Overzicht van opmerkingen bij 2422 - Kavel E

Pagina: [1] 2422 - Kavel E

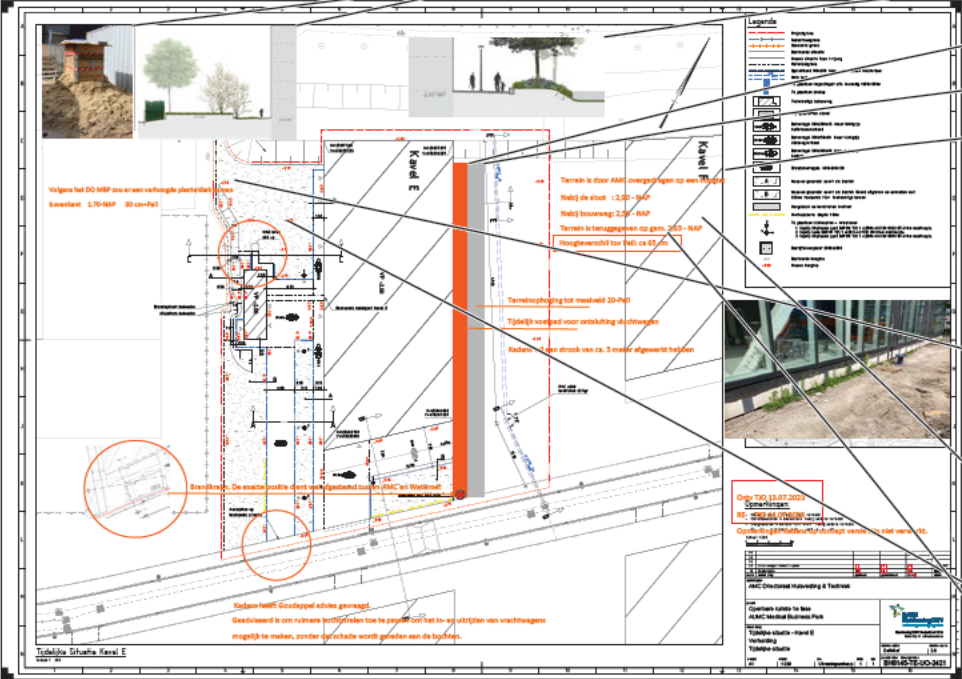
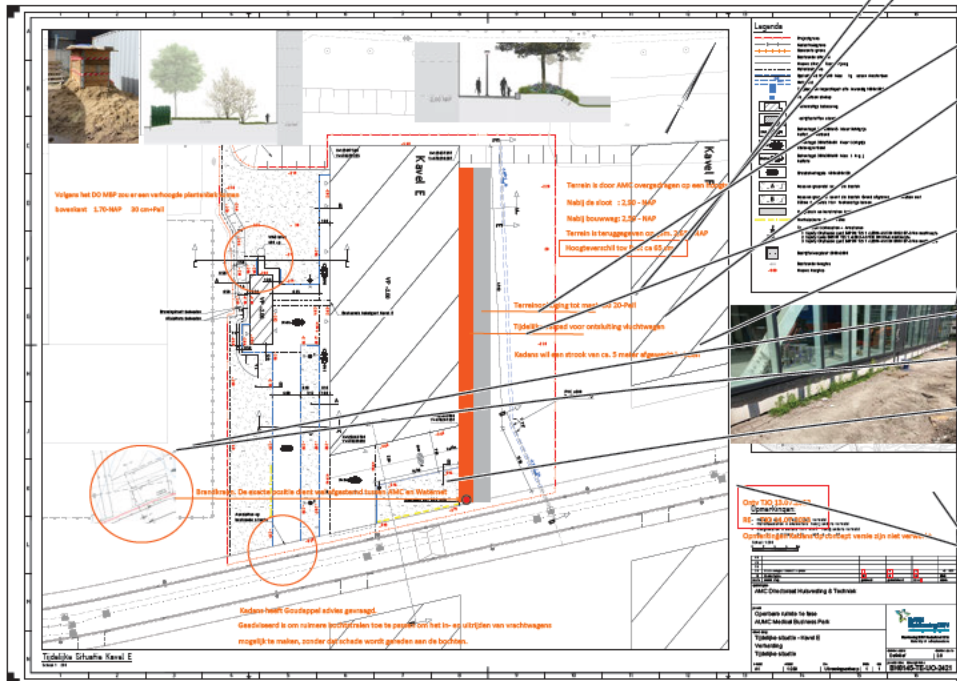
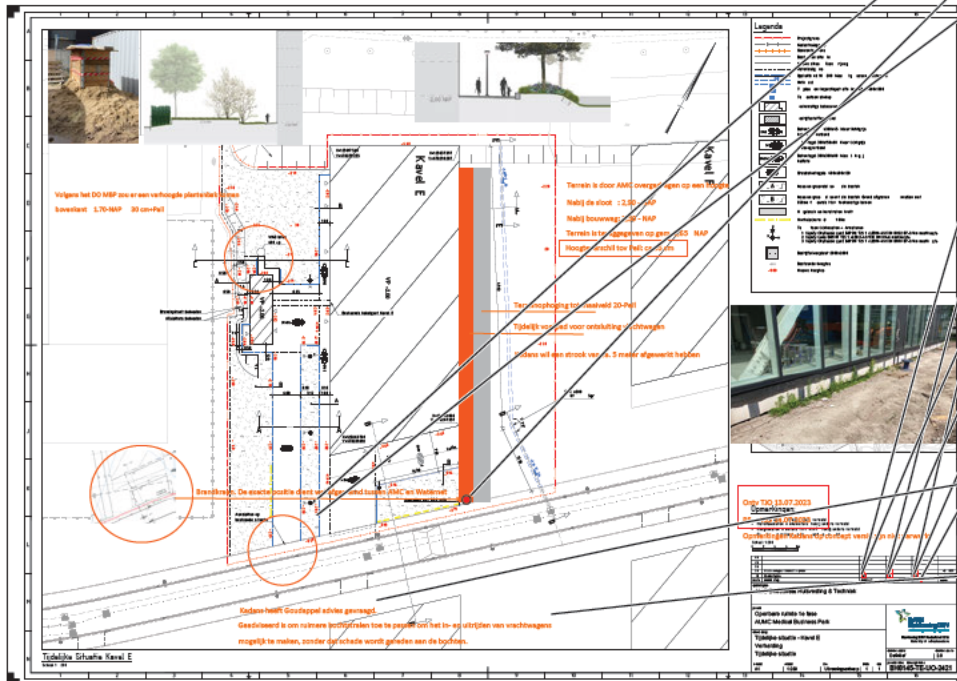
Terrein is door AMC overgedragen op een hoogte:

Nabij de sloot : 2,90 - NAP

Nabij bouwweg: 2,50 - NAP

Volgens het DO MBP zou er een verhoogde plantenbak komen bovenkant = 1.70-NAP = 30 cm+Peil

Terrein is teruggegeven op gem. 2,65 - NAP

Hoogteverschil tov Peil: ca 65 cm

Terreinophoging tot maaiveld 20-Peil

Tijdelijk voetpad voor ontsluiting vluchtwegen

Kadans wil een strook van ca. 5 meter afgewerkt hebben

Brandkraan. De exacte positie dient wel afgestemd tussen AMC en

Waternet

Opmerkingen Kadans op concept versie zijn niet verwerkt.

Kadans heeft Goudappel advies gevraagd.

Geadviseerd is om ruimere bochtstralen toe te passen om het in- en uitrijden van vrachtwagens

mogelijk te maken, zonder dat schade wordt geleden aan de
